DODATEK Č. 2

ke Smlouvě o dílo č. 19303/SOPK/20 ze dne 7.5.2021 (dále jen „Smlouva o dílo“)

„Opatření k ochraně mokřadních ekosystémů rybníků Loch a Velká Kamenice v CHKO Žďárské vrchy“

(DODATEK Č.1 K PD)

VZOROVÝ ŘEZ HRÁZÍ, STANIČENÍ 0 – 57 M

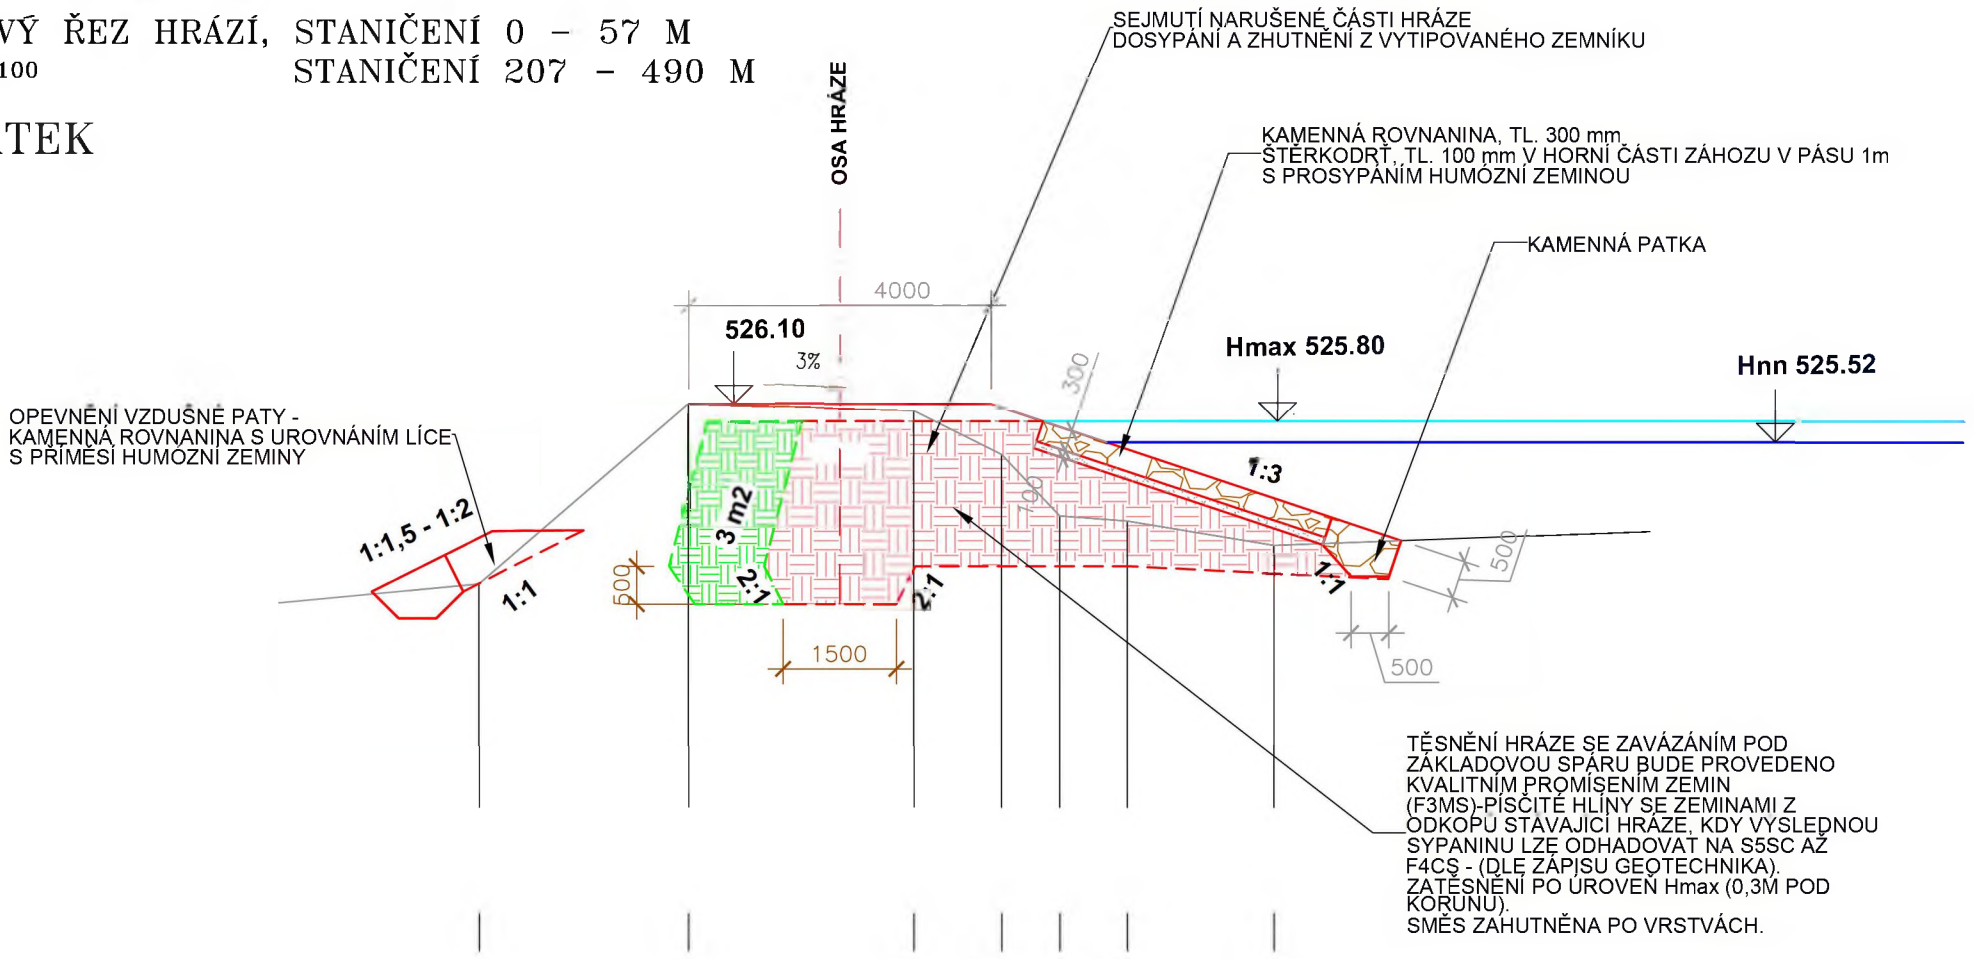
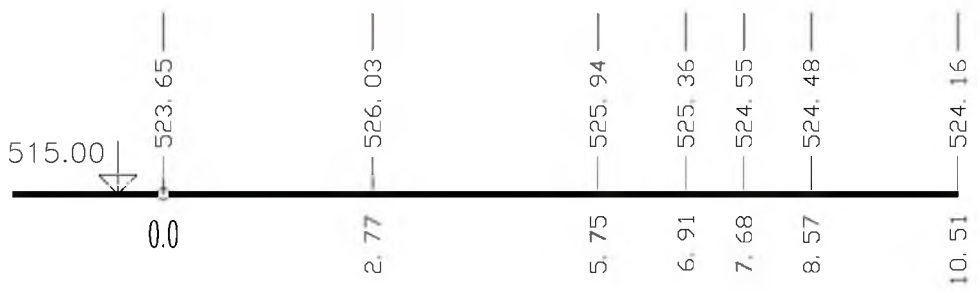
Ve staničení osy hráze rybníka Loch 0 -57 m a ve staničení 207 – 490 m (celková délka 340 m) bude v násypu hráze realizováno těsnící jádro. Postup bude takový, že bude realizován odkop nevhodných vrstev tělesa současné hráze v objemu 2515 m3 (tj. navýšený objem oproti původnímu předpokladu projektové dokumentace). Odkop nevhodných vrstev bude ve větším rozsahu, než předpokládala projektová dokumentace. V celém tomto objemu tohoto odkopu bude realizováno těsnící jílové jádro. Odtěžený materiál bude odvezen a použit na zpětný zásyp použitého zemníku na jílové těsnění. Tento postup bude technicky vhodnější, neboť bude hutněno dosypání jádra pomocí těžkého válce. V případě realizace jílového těsnění v rýze by muselo být využito pouze malého vibračního válce, a to nemusí zajistit požadovanou

míru zhutnění, které je v tomto případě požadovaná. Jílové těsnění bude vykopáno v zemníku a jádro bude zhutněno na 98% PS.

Bilance nových prací:
Jílové těsnící jádro ze zemníku – v celém rozsahu hráze.....2515 m^3
Odkopaná nevhodná zemina ze stávající hráze .....2515 m^3
Dovoz jílového těsnícího jádra .....ze vzdálenosti do 5 km
Vykopaný materiál z tělesa hráze bude ukládán do tělesa hráze a hutněn na 98%PS

VZOROVÝ ŘEZ HRÁZÍ, STANIČENÍ 57 – 207 M

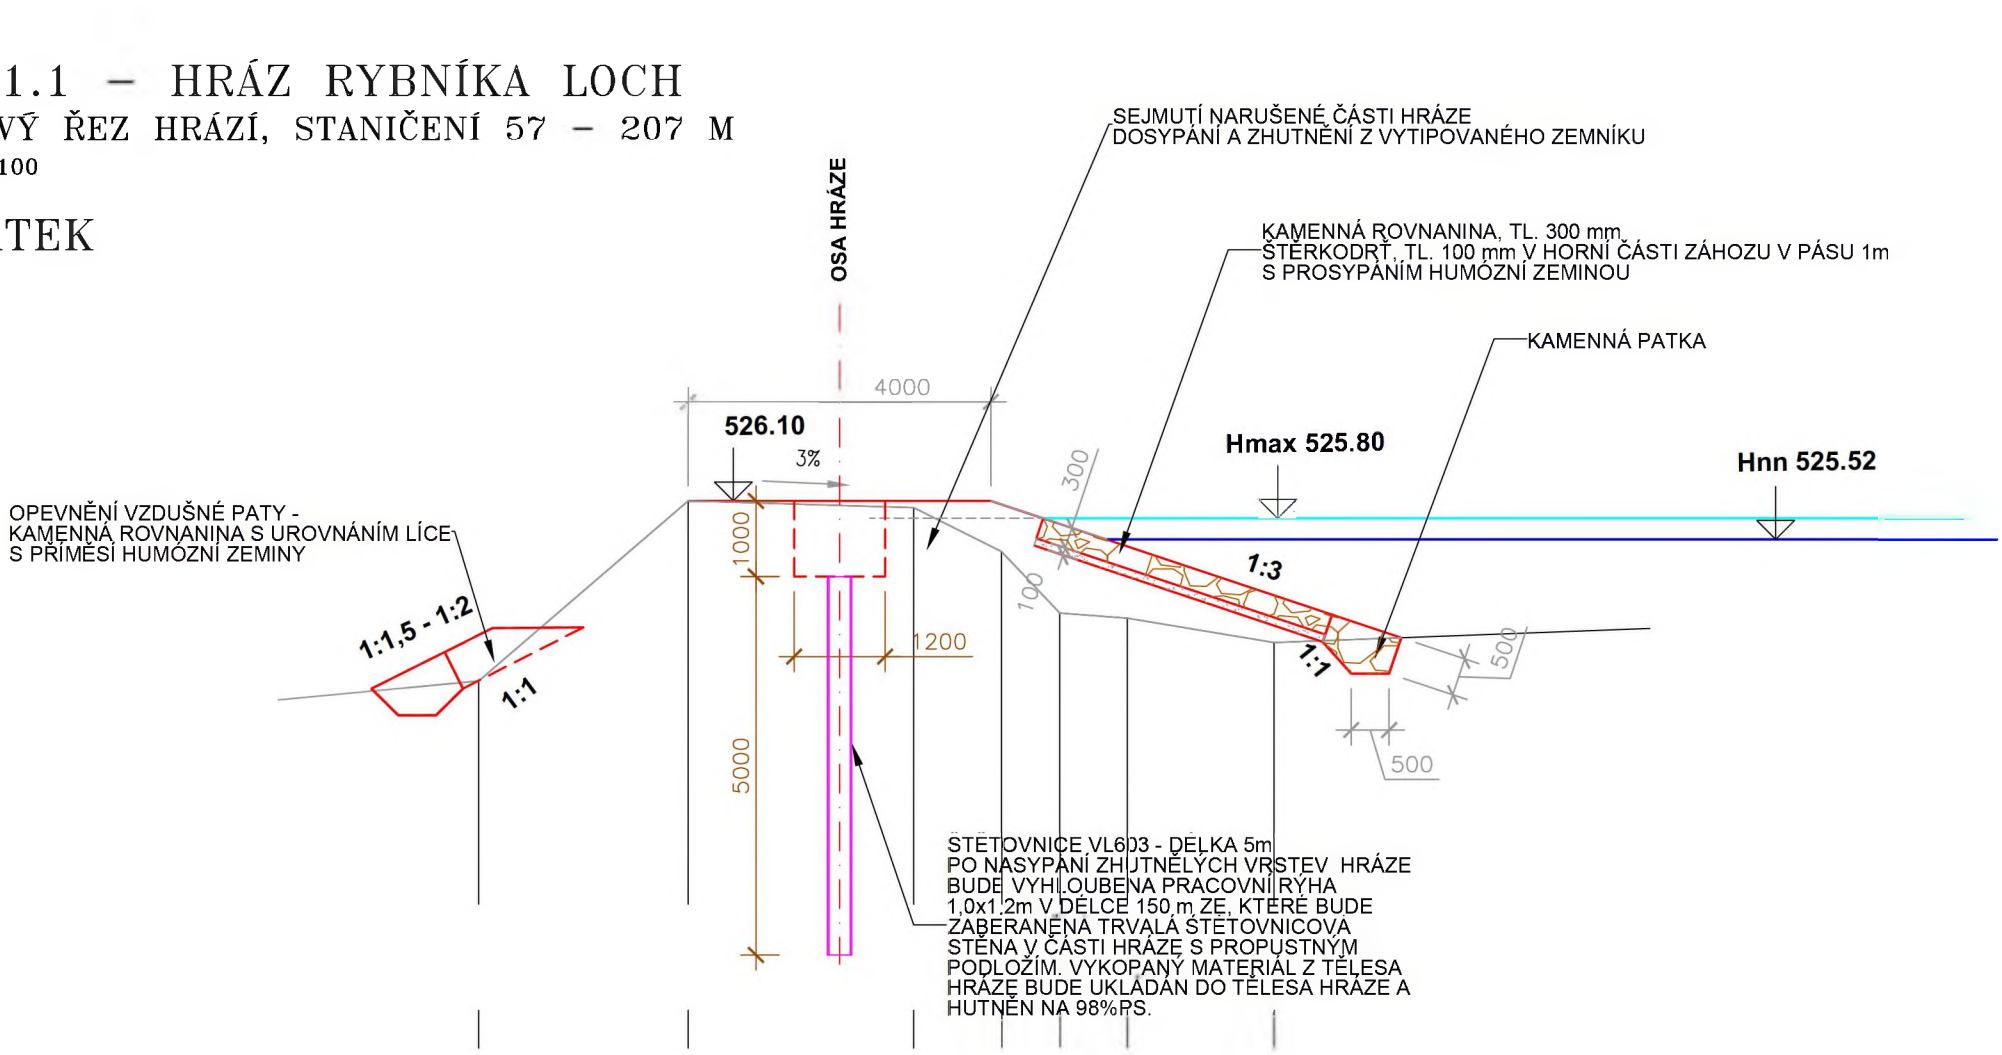
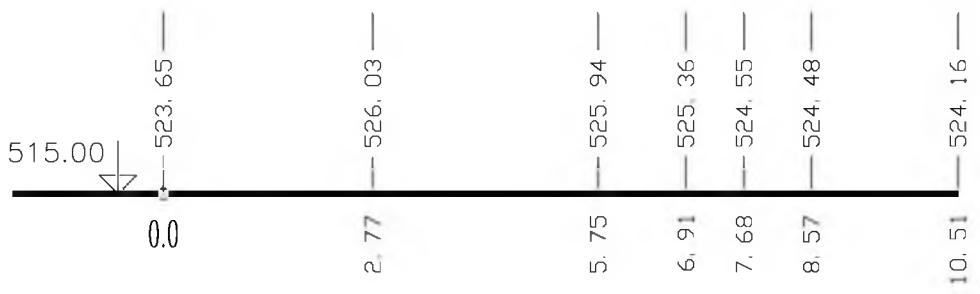
Ve staničení osy hráze rybníka Loch 57 – 207 m byla zjištěna přítomnost štěrkových lavic, které jsou zcela propustné a jílové těsnící jádro v ose hráze by technicky nezajistilo nepropustnost vody pod nově vzniklým tělesem hráze. Po posouzení nových základových poměrů a zhodnocení všech možných variant se jako nejefektivnější a nejspolehlivějším technickým řešením jeví návrh trvalé štětovnicové stěny v ose hráze rybníka Loch a to ve staničení 57 – 207 m (celková délka úseku 150 m). Štětovnicovou stěnu navrhujeme z materiálu (LARSEN VL 603). Technický postu bude takový, že bude dle projektové dokumentace nasypáno těleso hráze rybníka Loch. Po zhutnění všech vrstev bude ve staničení 57 – 207 m v ose hráze realizována rýha o šířce 1,2 m, hloubce 1,0 m a délce 150 m. Materiál bude uložen na hrázi pro zpětné využití (hutněn zpět do pracovní rýhy na 98 % PS) po realizaci beranění štětových stěn. V pracovní rýze bude následně strojem na beranění štětových stěn provedeno zaberanění štětovnic (LARSEN VL 603 a délky 5 m). Celková plocha štětové zaberaněné stěny bude 750 m2 (150 x 5).

Po zvážení všech možných řešení v dané lokalitě je realizace štětových stěn jediným vhodným řešením, které spolehlivě zajistí nepropustnost podloží a sníží křivku vodního sloupce tak výrazně, že nebude hrozit, že by voda opět a nadále utíkala pod tělesem hráze propustným podložím.

PROPUSTEK CHOBOTOVSKÝ POTOK

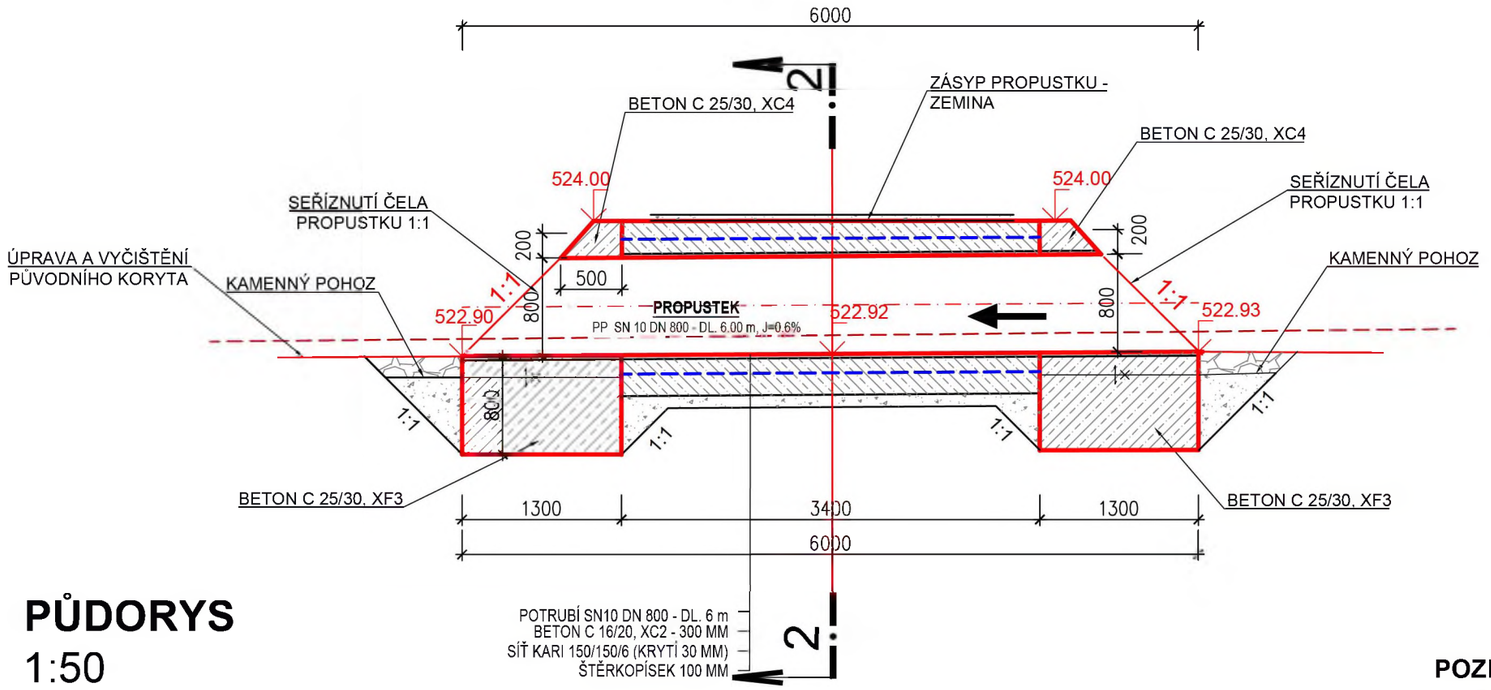
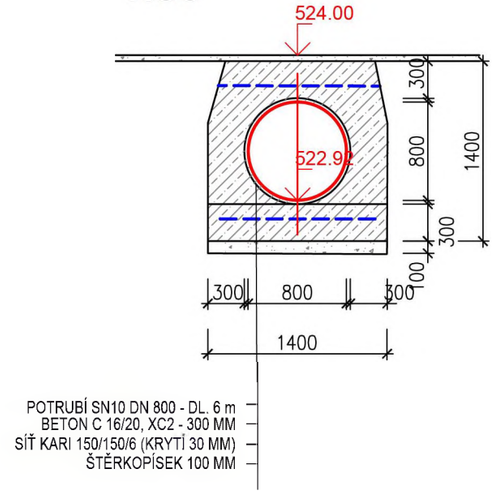
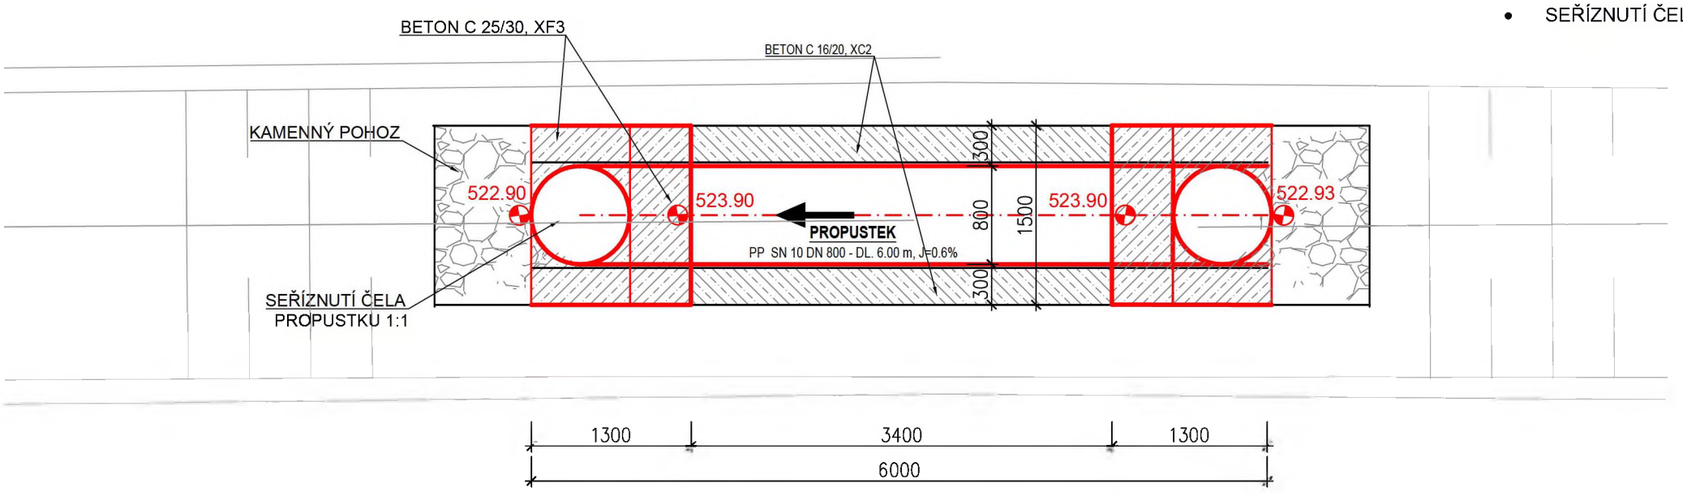
Tímto dodatkem projektové dokumentace je řešena i změna objektu brodu (výkres D.6.8 – Brod přes Chobotovský potok). Na stavbě se nacházejí dle PD dva brody. Jeden brod bude zachován viz výkres u tohoto dodatku (Příloha č.3a_SITUACE STAVBY). Druhý brod po toku Chobotovského potoka bude zaměněn za propustek (Příloha č.2_Propustek). Na stavbě bylo po jednání na místě rozhodnuto, že nebude realizován brod, ale propustek. To znamená, že z rozpočtu budou odečteny položky ze stavebního objektu SO 01.7 týkající se brodu a bude provedena nová kalkulace dle vypracovaného výkresu „PROPUSTEK CHOBOTOVSKÝ POTOK“, který je přílohou č.2 tohoto dodatku.
